CÓDIGO TÉCNICO DE LA EDIFICACIÓN

CONSULTAS

**Recopilación de consultas recibidas en el CSCAE
Junio 2006 –enero 2009**

**SEGURIDAD EN CASO DE INCENDIO
59 consultas**

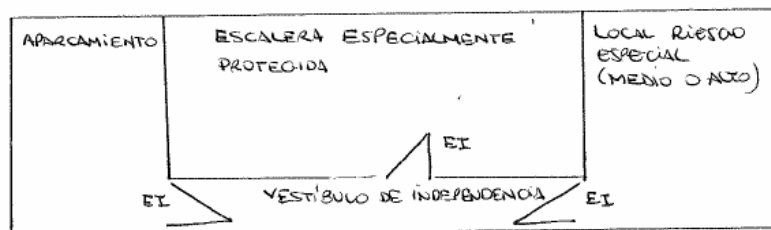
En edificios de viviendas cualquier comunicación con el aparcamiento se hará a través de vestíbulo de independencia. ¿Se puede acceder al ascensor desde el interior del vestíbulo o hay que hacerlo después de la segunda puerta, tal y como hay que hacerlo en el caso de escalera especialmente protegida?

Siempre se puede disponer el acceso al ascensor en el recinto de la escalera o en el vestíbulo de independencia, pero las puertas del ascensor deben ser E 30 (antes PF30) en este último caso.

DIBUJO 1

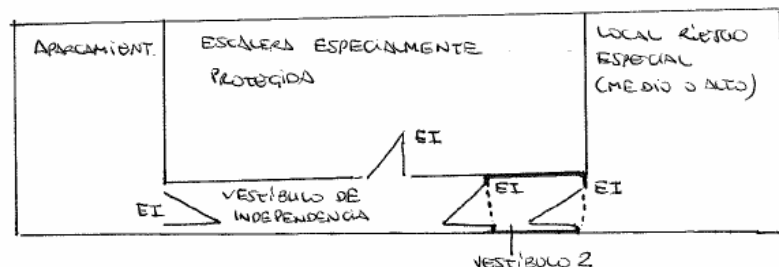
¿Cómo se puede resolver la salida de un local de riesgo especial que necesariamente se realiza a través de un vestíbulo de independencia de una escalera especialmente protegida? (ver dibujo 1) ¿Sería suficiente con disponer puertas de EI de modo que se crease un vestíbulo previo antes de llegar al de la escalera especialmente protegida? (ver dibujo 2)

Según el caso que planteas la solución correspondiente al dibujo 2 sería la que

cumpliría con el DB SI, puesto que una escalera especialmente protegida ha de tener su propio vestíbulo previo, mientras diferentes sectores pueden compartir el vestíbulo previo.
